改善箇所説明図

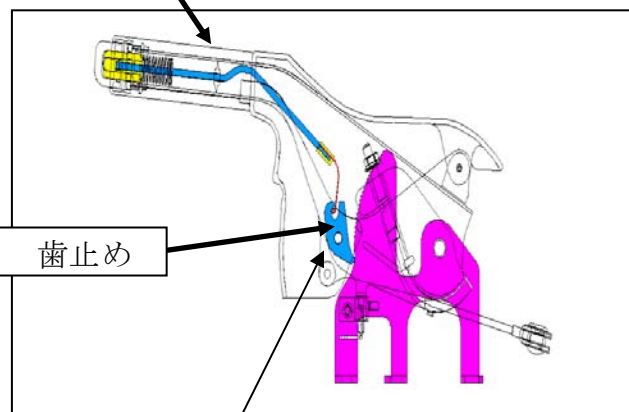
基準不適合箇所

駐車ブレーキのラチェット機構において、歯止めの加工に不適切なものがあるため、歯止めが滑りレバーを固定できないことがある。そのため、駐車ブレーキを繰り返し使用すると、最悪の場合、駐車ブレーキが効かなくなるおそれがある。

全車両、駐車ブレーキレバーを良品と交換する。

識別：助手席ドア開口部の下側ヒンジ付近に黄ペイントを塗布する。
